添付書類六「5.地震」を以下のとおり補正する。

第 5.6-5 図(1) 「F-III断層 + F-IV断層 + F-V断層による地震」の断層モデル
(基本震源モデル)

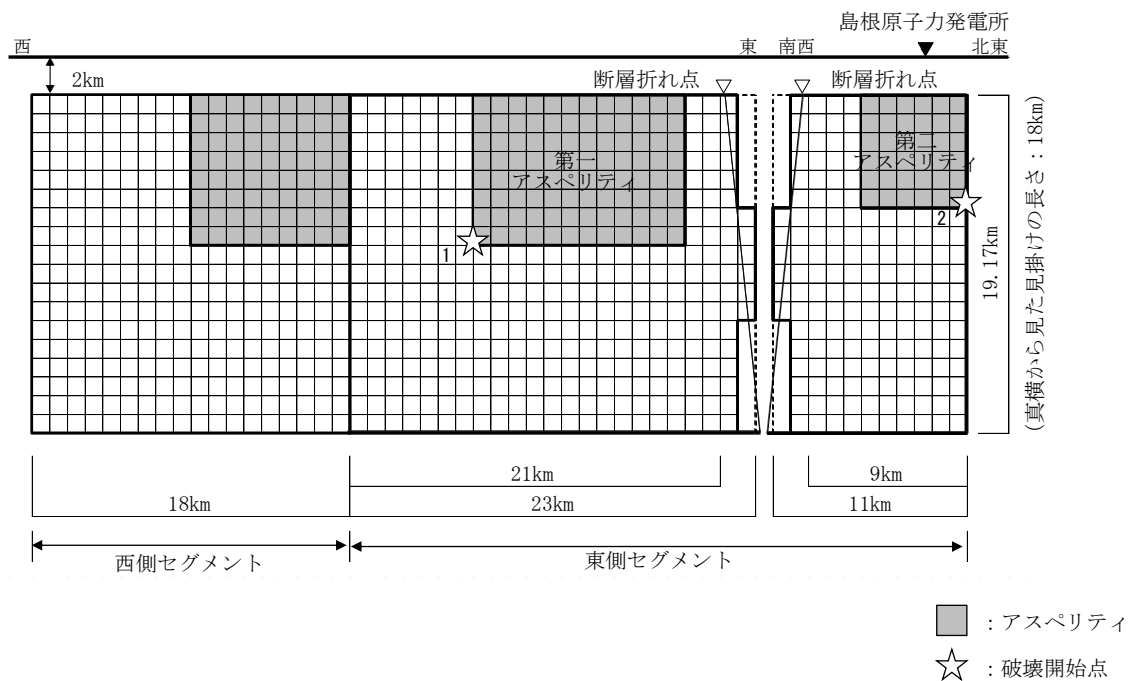
頁	行	補正前	補正後
6-5-142		第5.6-4図(6)「宍道断層による地震」の断層モデル(アスペリティの不確かさを考慮したケース(一塊:縦長))	第5.6-4図(6)「宍道断層による地震」の断層モデル(アスペリティの不確かさ(一塊:縦長)を考慮したケース)
6-5-143		第5.6-5図(1)「F-Ⅲ断層+F-Ⅳ断層+F-Ⅴ断層による地震」の断層モデル(基本震源モデル)	別紙6-5-37に変更する。
6-5-144		第5.6-5図(2)「F-Ⅲ断層+F-Ⅳ断層+F-Ⅴ断層による地震」の断層モデル(破壊開始点の不確かさを考慮したケース)	別紙6-5-38に変更する。
6-5-145		第5.6-5図(3)「F-Ⅲ断層+F-Ⅳ断層+F-Ⅴ断層による地震」の断層モデル(断層傾斜角の不確かさを考慮したケース)	別紙6-5-39に変更する。
6-5-146		第5.6-5図(4)「F-Ⅲ断層+F-Ⅳ断層+F-Ⅴ断層による地震」の断層モデル(破壊伝播速度の不確かさを考慮したケース, すべり角の不確かさを考慮したケース, 中越沖地震の短周期レベルの不確かさを考慮したケース)	別紙6-5-40に変更する。
6-5-147		第5.6-5図(5)「F-Ⅲ断層+F-Ⅳ断層+F-Ⅴ断層による地震」の断層モデル(アスペリティの不確かさを考慮したケース(一塊:横長))	第5.6-5図(5)「F-Ⅲ断層+F-Ⅳ断層+F-Ⅴ断層による地震」の断層モデル(アスペリティの不確かさ(一塊:横長)を考慮したケース)

第 5.6-16 図(1) 基準地震動 S s - DH の設計用応答スペクトルと「F - III 断層 + F - IV 断層 + F - V 断層による地震」の断層モデルを用いた手法による地震動評価結果の比較 (水平方向)

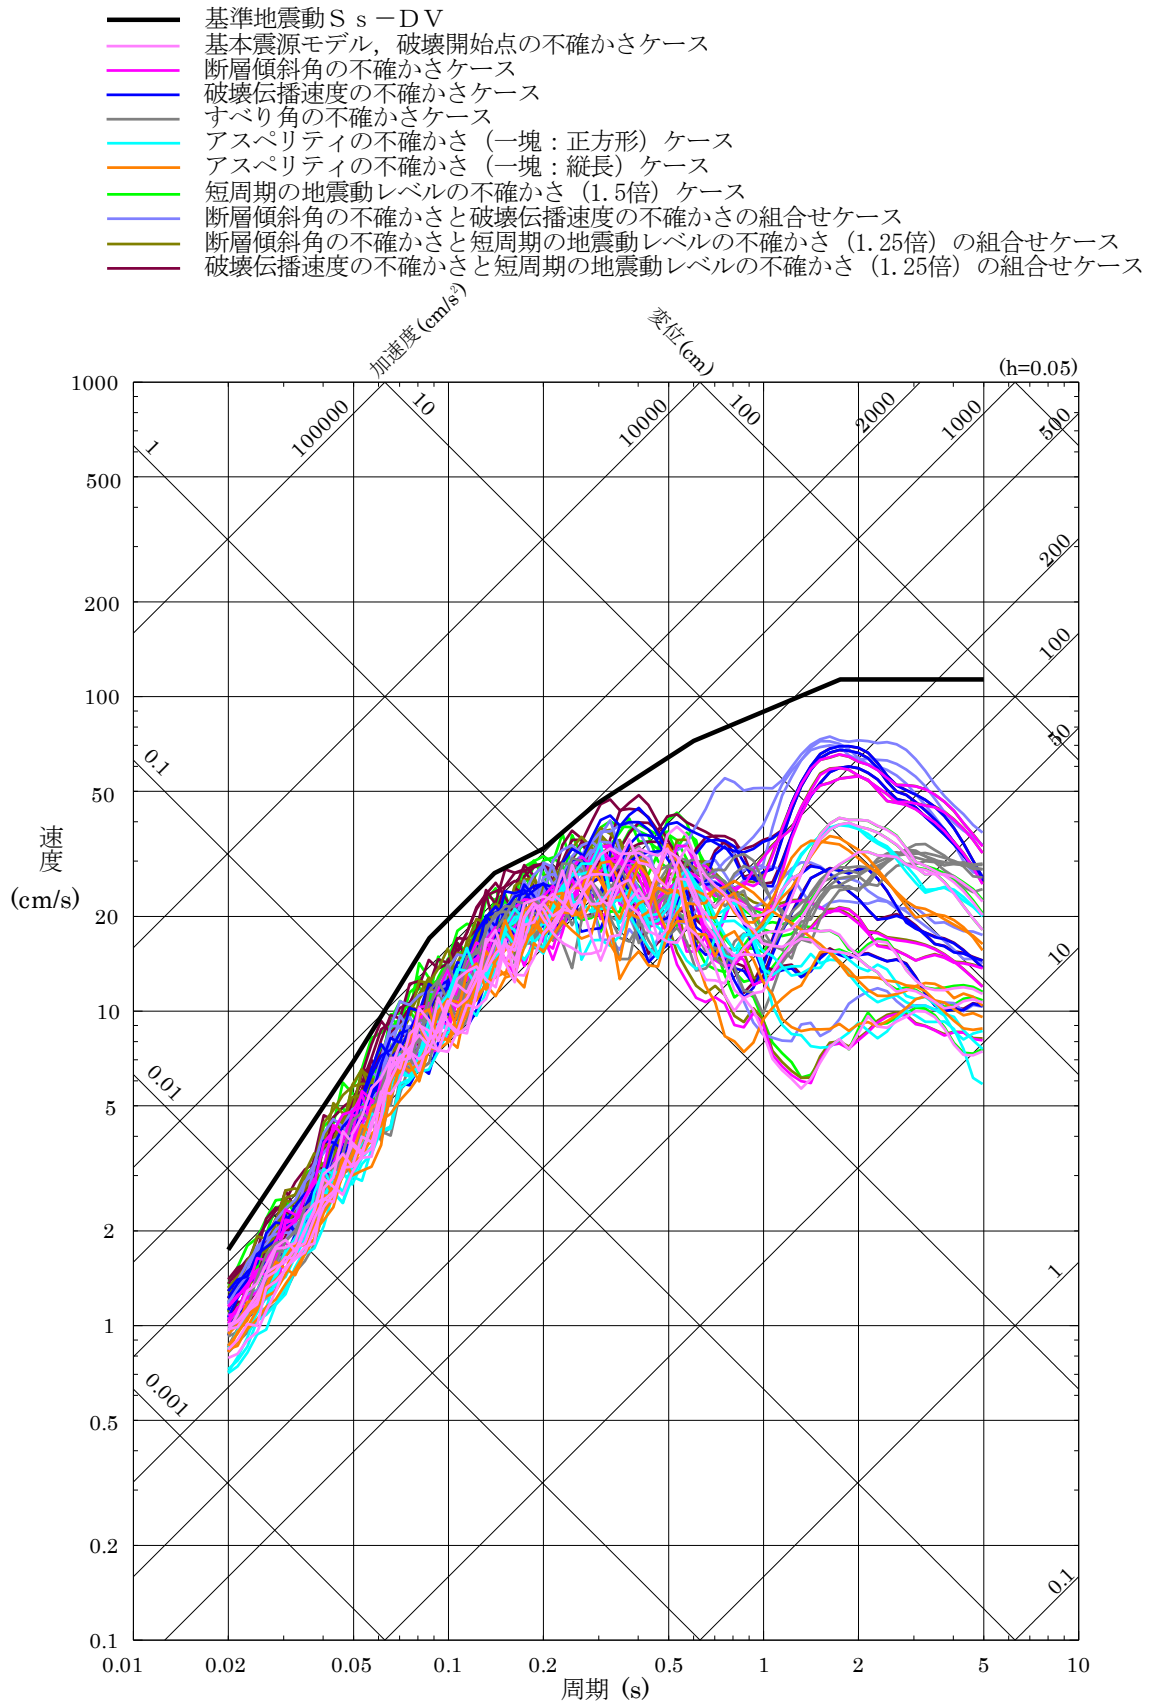
頁	行	補正前	補正後
6-5-191		第5.6-11図(14)「F-Ⅲ断層+F-Ⅳ断層+F-V断層による地震」の断層モデルを用いた手法による地震動評価結果(鉛直方向)(<u>中越沖地震の短周期レベルの不確かさを考慮したケース</u>)	第5.6-11図(14)「F-Ⅲ断層+F-Ⅳ断層+F-V断層による地震」の断層モデルを用いた手法による地震動評価結果(鉛直方向)(<u>短周期の地震動レベルの不確かさ(1.5倍)</u> を考慮したケース)
6-5-195		第5.6-13図(1)「震源を特定せず策定する地震動」の応答スペクトル(水平方向)	別紙6-5-44に変更する。
6-5-196		第5.6-13図(2)「震源を特定せず策定する地震動」の応答スペクトル(鉛直方向)	別紙6-5-45に変更する。
6-5-199		第5.6-15図(1) 基準地震動 S_s-DH の設計用応答スペクトルと「宍道断層による地震」の断層モデルを用いた手法による地震動評価結果の比較(水平方向)	別紙6-5-46に変更する。
6-5-200		第5.6-15図(2) 基準地震動 S_s-DV の設計用応答スペクトルと「宍道断層による地震」の断層モデルを用いた手法による地震動評価結果の比較(鉛直方向)	別紙6-5-47に変更する。
6-5-201		第5.6-16図(1) 基準地震動 S_s-DH の設計用応答スペクトルと「F-Ⅲ断層+F-Ⅳ断層+F-V断層による地震」の断層モデルを用いた手法による地震動評価結果の比較(水平方向)	別紙6-5-48に変更する。

第 5.6-16 図(2) 基準地震動 $S_s - DV$ の設計用応答スペクトルと「F-Ⅲ断層 + F-Ⅳ断層 + F-Ⅴ断層による地震」の断層モデルを用いた手法による地震動評価結果の比較（鉛直方向）

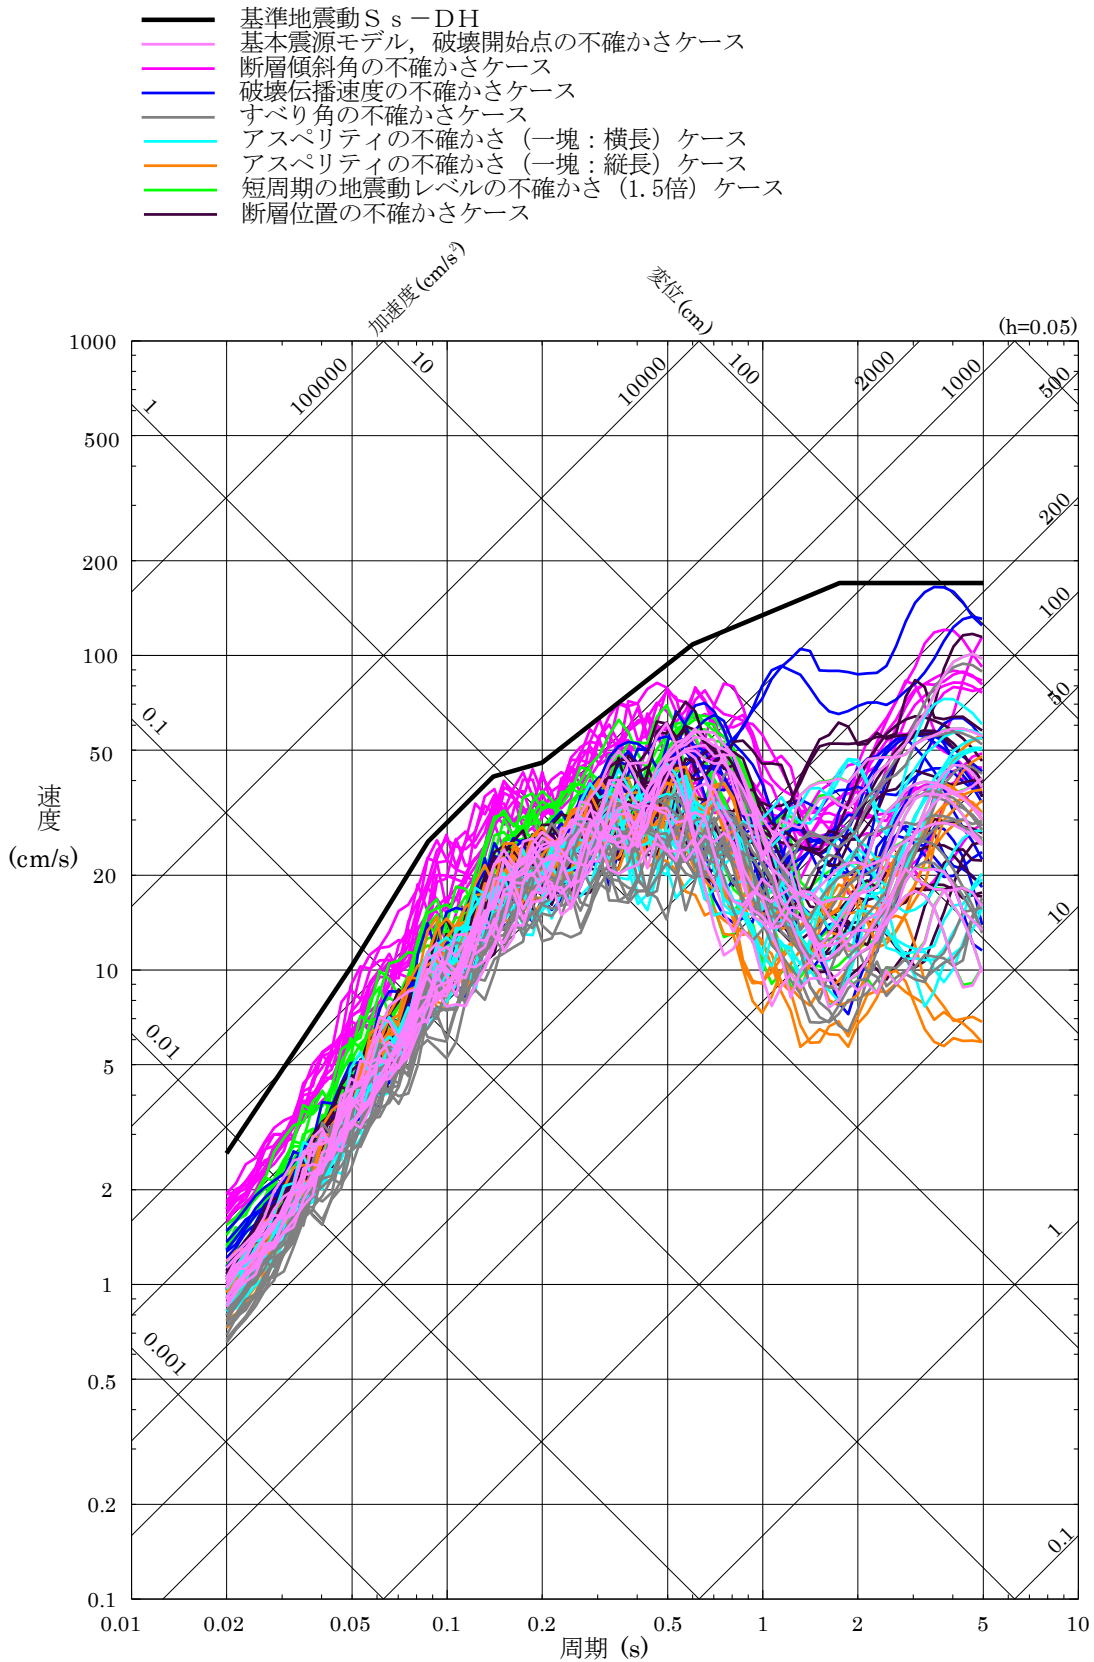
頁	行	補正前	補正後
6-5-202		第5.6-16図(2) 基準地震動 S_s-DV の設計用応答スペクトルと「F-Ⅲ断層+F-Ⅳ断層+F-V断層による地震」の断層モデルを用いた手法による地震動評価結果の比較(鉛直方向)	別紙6-5-49に変更する。
6-5-203		第5.6-17図(1) 敷地ごとに震源を特定して策定する地震動による基準地震動 S_s の応答スペクトル(水平方向)	第5.6-17図(1) 「敷地ごとに震源を特定して策定する地震動」による基準地震動 S_s の応答スペクトル(水平方向)
6-5-204		第5.6-17図(2) 敷地ごとに震源を特定して策定する地震動による基準地震動 S_s の応答スペクトル(鉛直方向)	第5.6-17図(2) 「敷地ごとに震源を特定して策定する地震動」による基準地震動 S_s の応答スペクトル(鉛直方向)
6-5-205		第5.6-18図(1) 震源を特定せず策定する地震動と敷地ごとに震源を特定する地震動による基準地震動 S_s の応答スペクトル(水平方向)	別紙6-5-50に変更する。
6-5-206		第5.6-18図(2) 震源を特定せず策定する地震動と敷地ごとに震源を特定する地震動による基準地震動 S_s の応答スペクトル(鉛直方向)	別紙6-5-51に変更する。
6-5-215		第5.6-26図 宍道断層による地震のロジックツリー	別紙6-5-52に変更する。
6-5-216		第5.6-27図 F-Ⅲ断層+F-Ⅳ断層+F-V断層による地震のロジックツリー	別紙6-5-53に変更する。

第1.5-16図 敷地の特性に応じた重大事故等対処施設の津波防護の概要

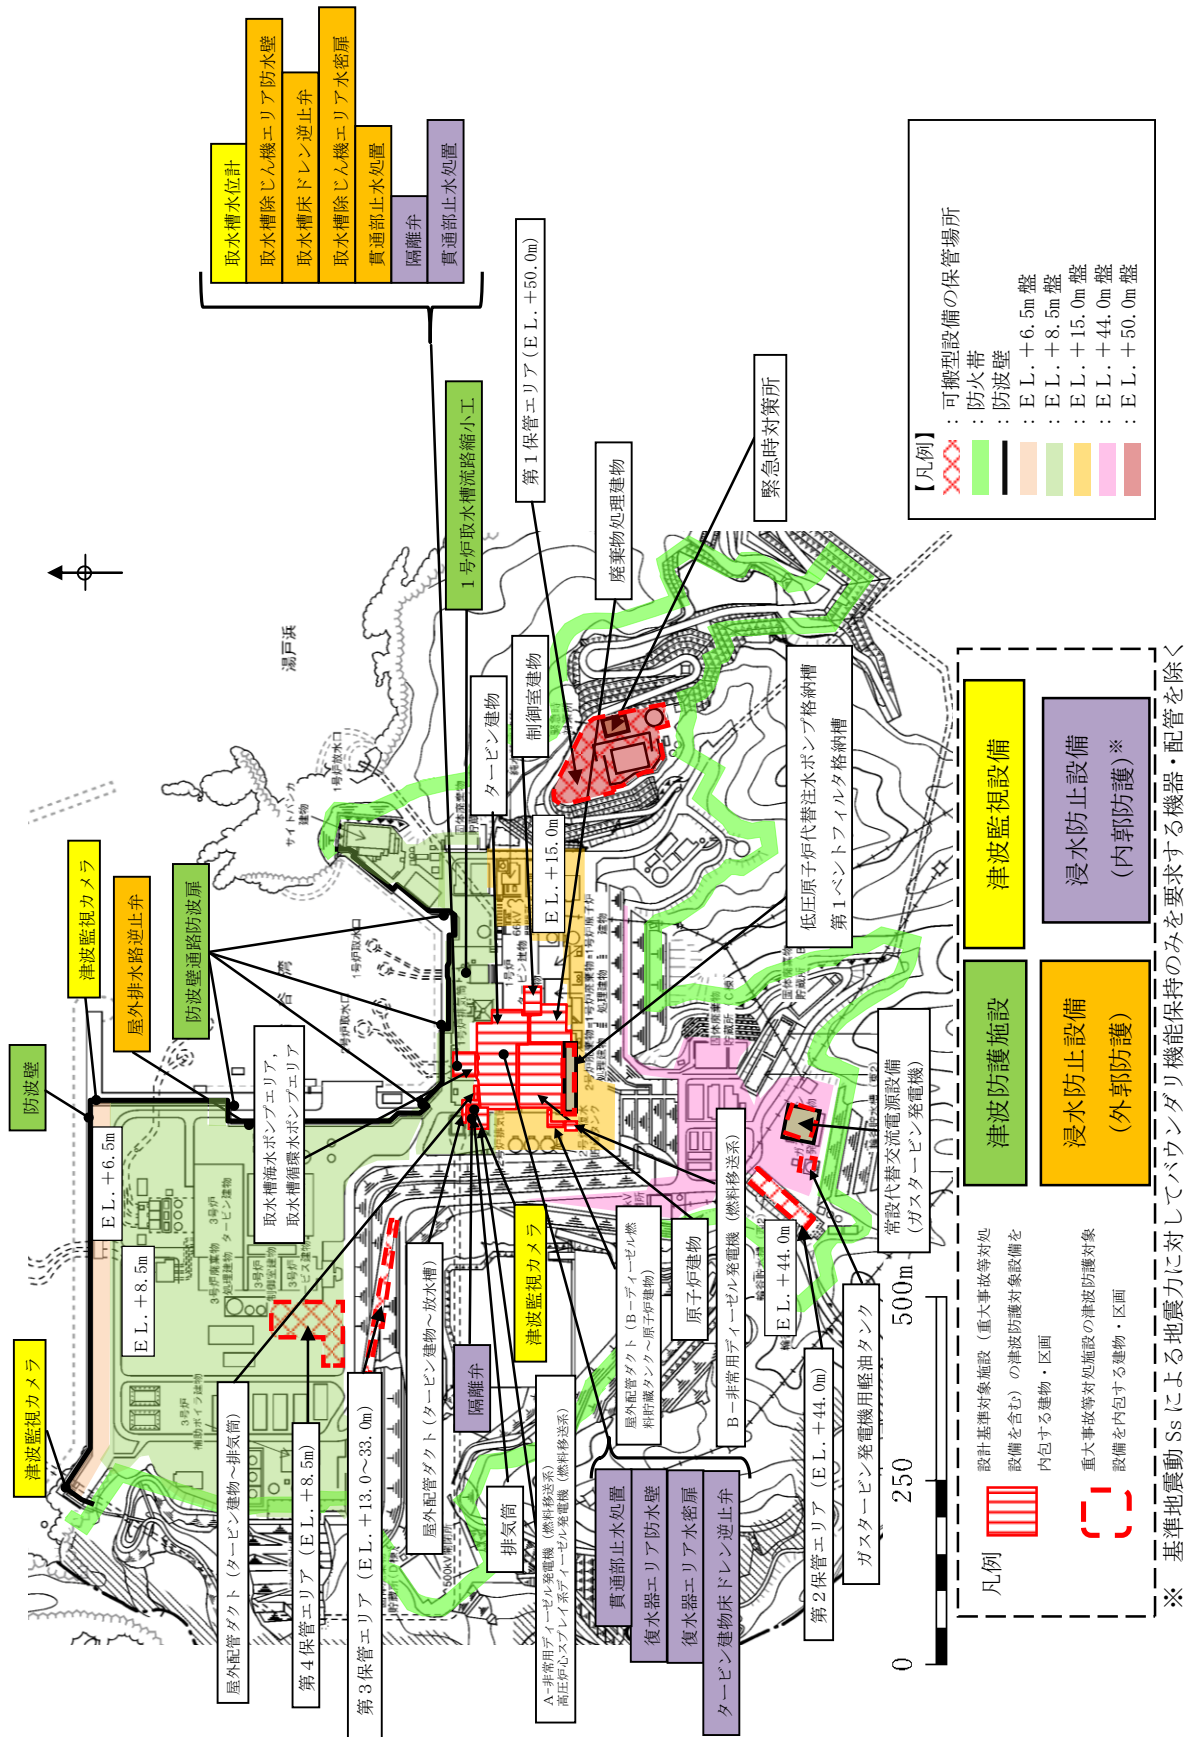
頁	行	補正前	補正後
8-1-678		第 1.5-16 図 敷地の特性に応じた重大事故等対処施設の津波防護の概要	別紙 8-12 に変更する。
8-4-27	上 2～上 3	…使用することにより，…	…使用すること <u>で</u> ，…
8-5-30	下 2～下 1	…使用することにより，…	…使用すること <u>で</u> ，…
8-5-39	下 3	…使用することにより，…	…使用すること <u>で</u> ，…
8-5-54	上 7	…低圧炉心スプレイ系に対しては，__系統全体に…	…低圧炉心スプレイ系に対しては， <u>水源から注水先である原子炉压力容器までの系統全体に…</u>
8-5-58	上 9	…から第 5.7-11 図に示す。	…第 5.7-12 図に示す。
8-5-66	下 9 と下 8 の間	(記載追加)	<u>大量送水車と大量送水車との接続は，簡便な接続とし，接続治具を用いてホースを確実に接続できる設計とする。</u>
8-5-76	上 8	…圧力開放板__，配管…	…圧力開放板， <u>遠隔手動弁操作機構</u> ，配管…
8-5-117		第 5.8-1 図 原子炉隔離時冷却系系統概要図	別紙 8-13 に変更する。
8-6-42	下 6	…使用することにより，…	…使用すること <u>で</u> ，…
8-6-69	下 2	…使用することにより，…	…使用すること <u>で</u> ，…
8-6-87		第 6.4-2 表 重要監視パラメータ及び重要代替監視パラメータ(重大事故等対処設備)(2/18)	別紙 8-14 に変更する。
8-6-96		第 6.4-2 表 重要監視パラメータ及び重要代替監視パラメータ(重大事故等対処設備)(11/18)	別紙 8-15 に変更する。

第10.5-1図 津波防護対象施設の配置図

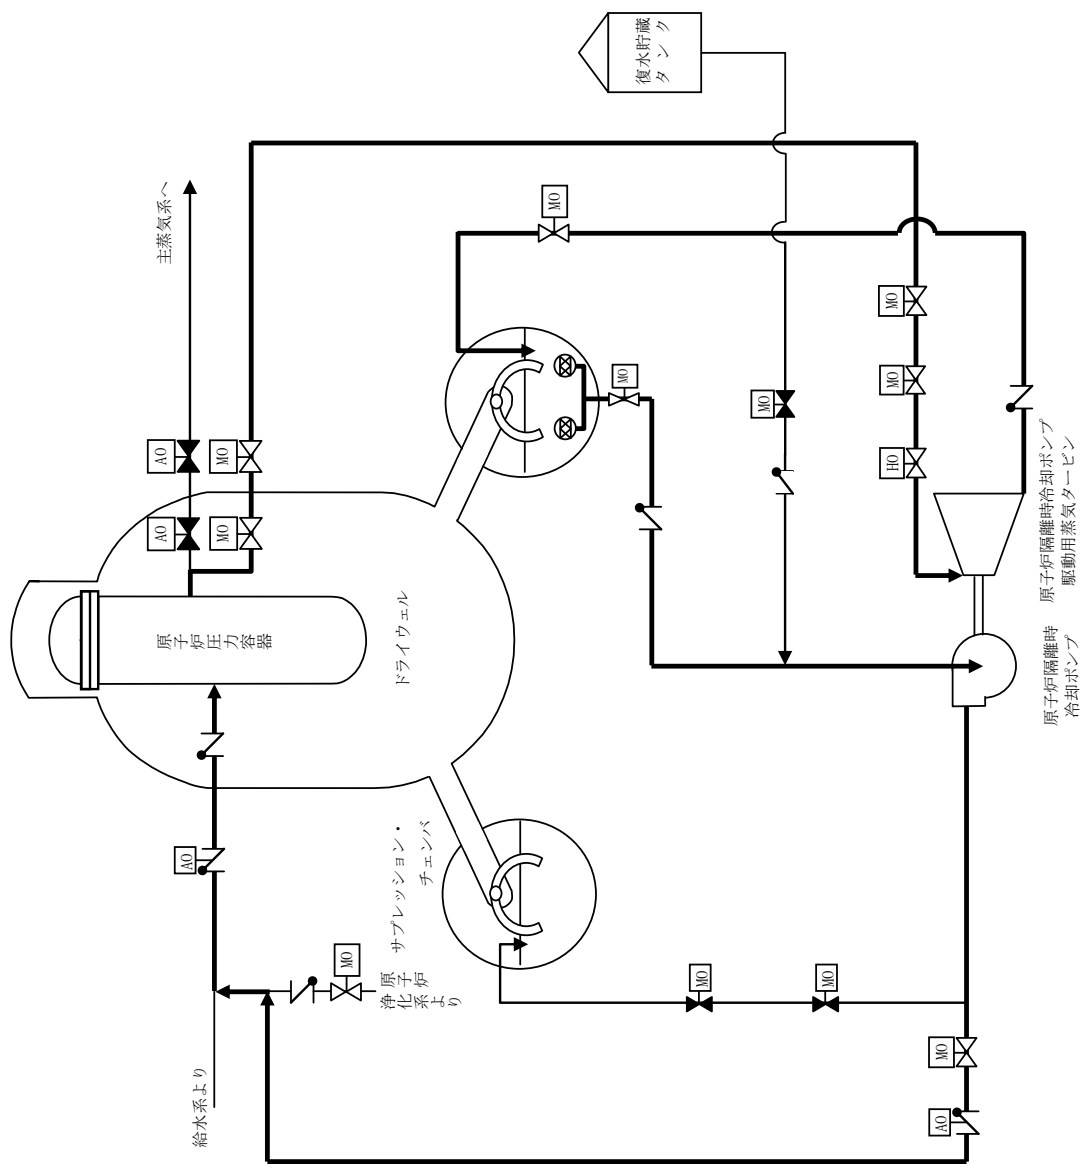
頁	行	補正前	補正後
8-10-169	上1	…行うために必要な設備(固 定型)の主要機器仕様	…行うために必要な設備(常 設)の主要機器仕様
8-10-204		第10.5-1図 津波防護対 象施設の配置図	別紙8-20に変更する。

第1.2.1.1.b-3図 中央断層による地震のロジックツリー

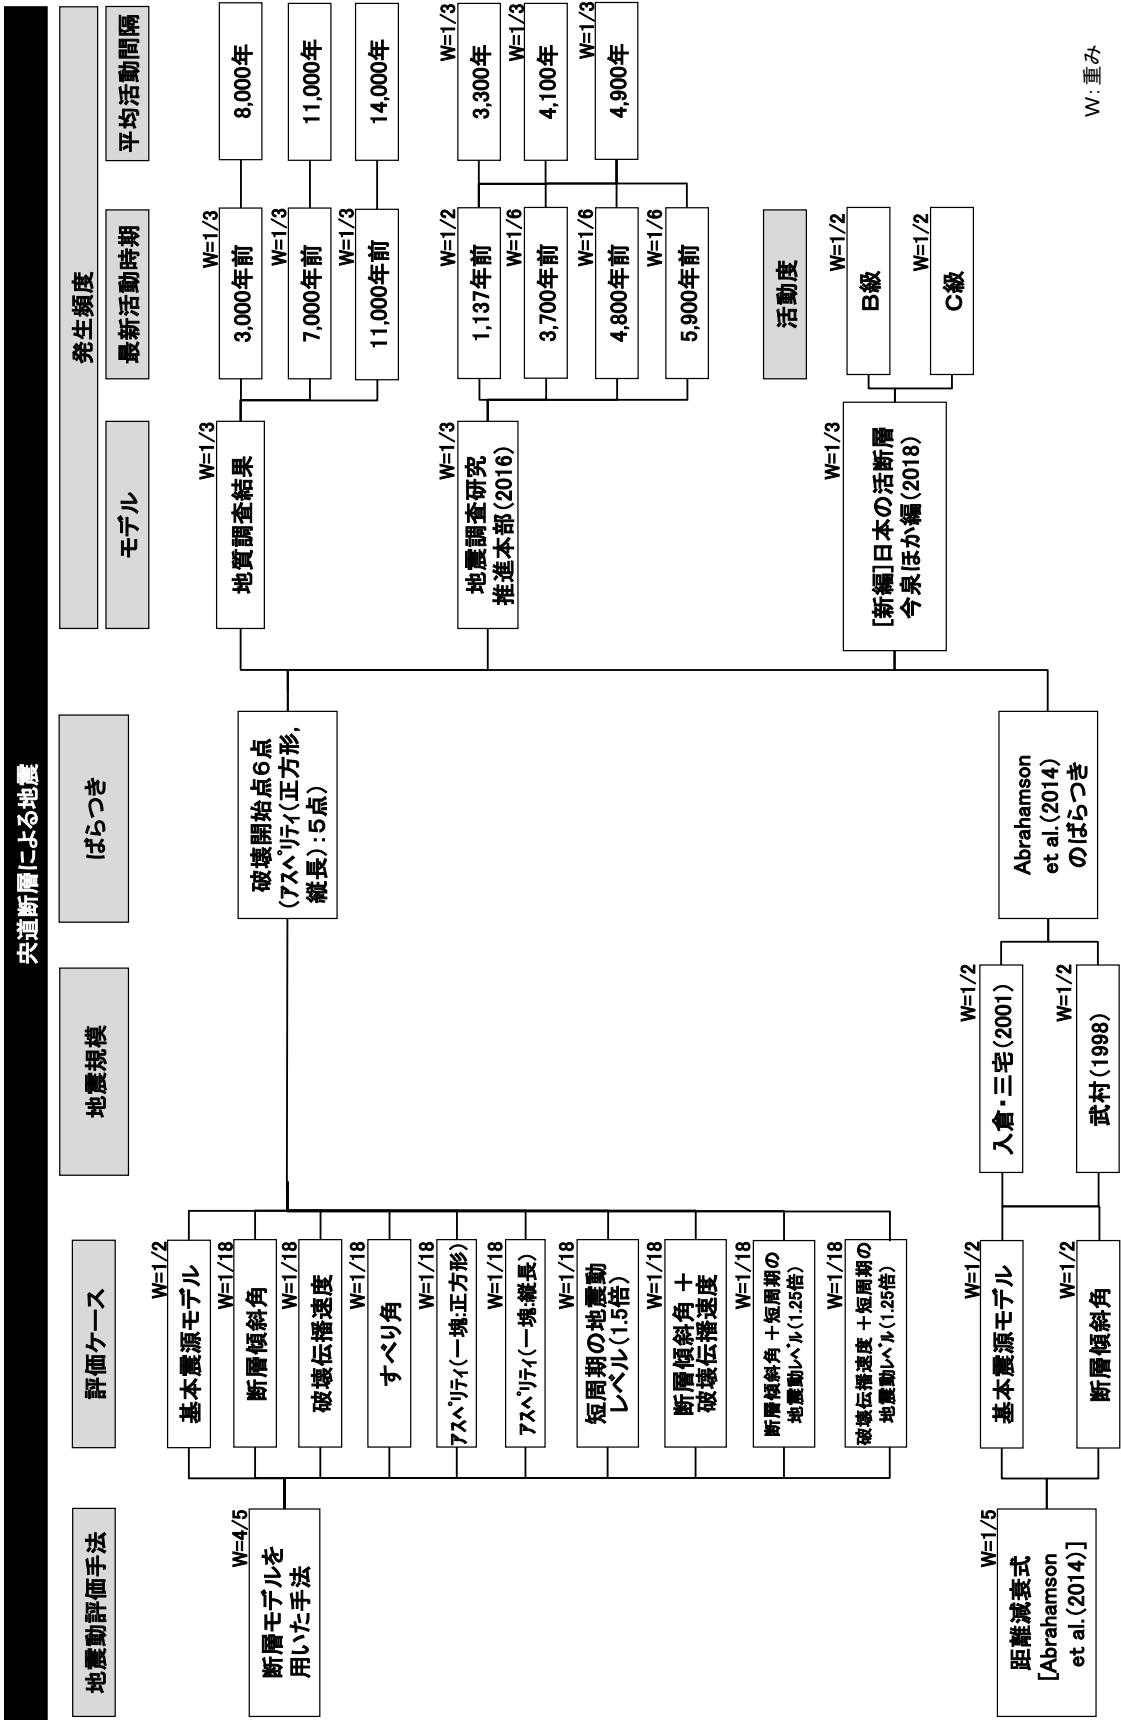
頁	行	補正前	補正後
1.2.1-66		第1.2.1.b-2表 敷地周辺の活断層諸元(F-Ⅲ断層+F-Ⅳ断層+F-Ⅴ断層による地震)	別紙10-追2-3に変更する。
1.2.1-104		第1.2.1.b-3図 宍道断層による地震のロジックツリー	別紙10-追2-4に変更する。
1.2.1-105		第1.2.1.b-4図 F-Ⅲ断層+F-Ⅳ断層+F-Ⅴ断層による地震のロジックツリー	別紙10-追2-5に変更する。
1.2.2-24		第1.2.2.a-1図(2) 津波防護施設及び浸水防止設備の設置概要(取水槽エリア)	第1.2.2.a-1図(2) 津波防護施設及び浸水防止設備の設置概要(取水槽エリア)
(Ⅱ 原子炉格納容器の温度及び圧力に関する評価)			
11	下13	…原子炉格納容器の上蓋フランジ…	…原子炉格納容器の上ふたフランジ…
